特定廃棄物管理施設の変更に係る設計及び工事の方法の認可申請書に係る追加説明について

令和 2 年 1 2 月 1 7 日
 国立研究開発法人日本原子力研究開発機構
 大洗研究所 環境保全部

1. 廃棄物管理設備本体の管理施設の一部変更（遮蔽スラブ）

廃棄物管理設備本体の管理施設の一部変更（遮蔽スラブ）に係る説明

図1 遮蔽スラブの隙間のモデル化

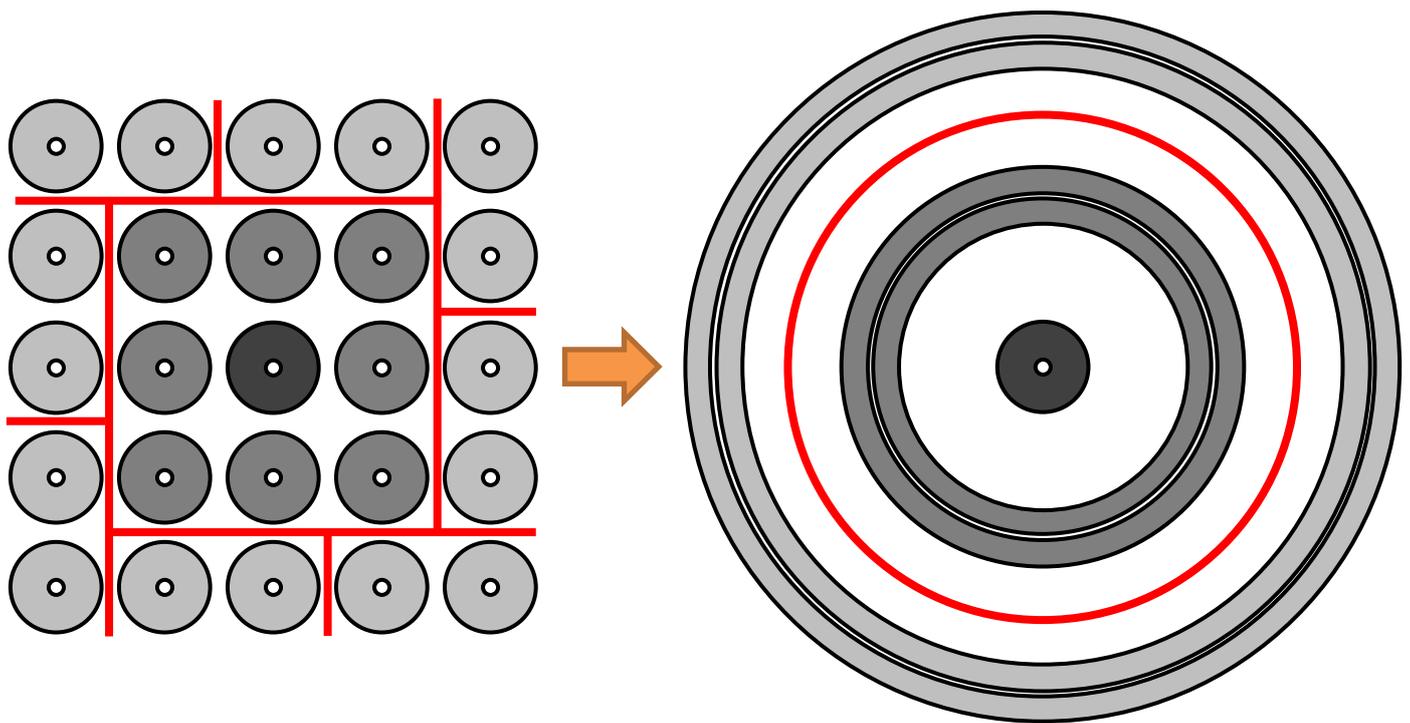
遮蔽体（遮蔽スラブ、空容器）の形状、施工状態（隙間の有無等）を考慮した被ばく評価（直接線、ストリーミングの評価等）について説明すること。

遮蔽計算における遮蔽スラブの隙間の設定の仕方（実測であるが保守的になっているか等）について説明すること。

この設置状況について、まず上から見てリング状にし易いよう近似する。具体的には、中心の対象廃棄物を除き、周りの廃棄物は2箇所遮蔽スラブ1枚とし、放射状のモデルとする。中心の対象廃棄物は、単独で遮蔽スラブ1枚を配置するモデルとする。この場合、対象廃棄物周りの遮蔽スラブの隙間1辺を隙間1箇所とすると、対象廃棄物周りの隙間は4箇所となり、実際よりも1箇所多いモデルとなる（図1参照）。

一層のモデルについては、対象廃棄物周りの隙間4箇所に、その周りの放射状の隙間4箇所を加え、この隙間は隣接する廃棄物との中間点の上部にあるとし、この中間点から内側へ向かって隙間の半分の幅の位置をリングの内径とする。このリングの内径を基に、隙間の面積を保存するようにリングの外径を求める。

中心の対象廃棄物周りの隙間（近い側）に、その周りの放射状の隙間（遠い側）を加えることで、近くの隙間が大きくなるモデルとなることから安全側である。

計算がR Zモデルであることから、図1に示すとおり、ブロック型廃棄物パッケージの周囲の廃棄物（空容器）と同様、遮蔽スラブの隙間をリング状にする。

この場合、遮蔽スラブの隙間は隣接する廃棄物との中間点の上部にあるとし、この中間点から内側へ向かって隙間の半分の幅の位置をリングの内径とする。

このリングの内径を基に、隙間の面積を保存するようにリングの外径を求める。
